改善箇所説明図

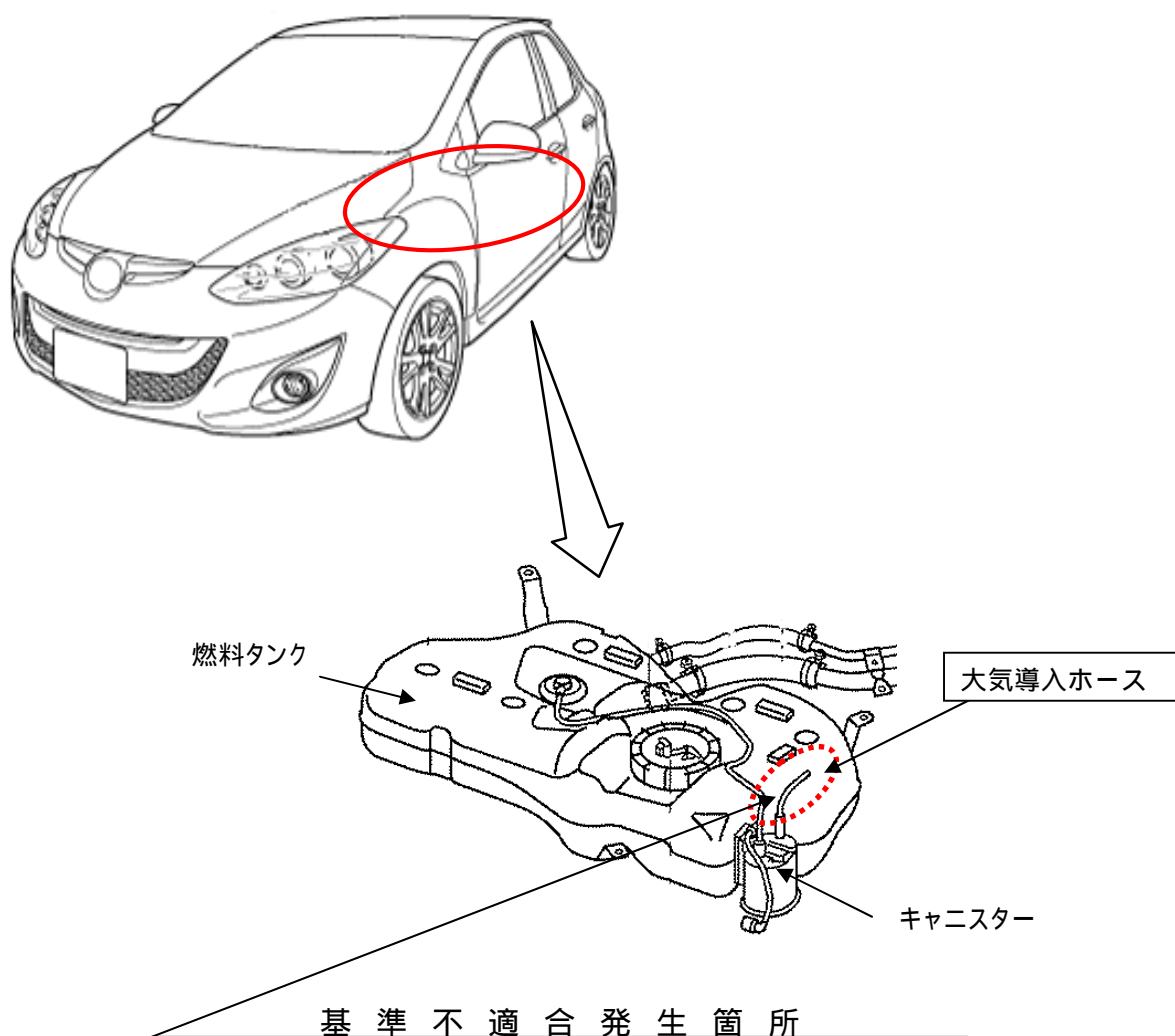
燃料蒸発ガスの排出を抑止するキャニスターの大気導入ホースの取り付けが不適切なため、当該ホースが車体と燃料タンクの間に挟まっているものがある。そのため、そのまま使用を続けるとパージ流量が低下し、キャニスターの掃気が不十分となるため、基準値を超える燃料蒸発ガスが排出するおそれがある。

全車両、大気導入ホースの組み付け状態を点検し、ホースが挟まっている場合は、正規の組み付け状態に修正する。

識別：キャニスターの固定バンドに黄ペンを塗布する。
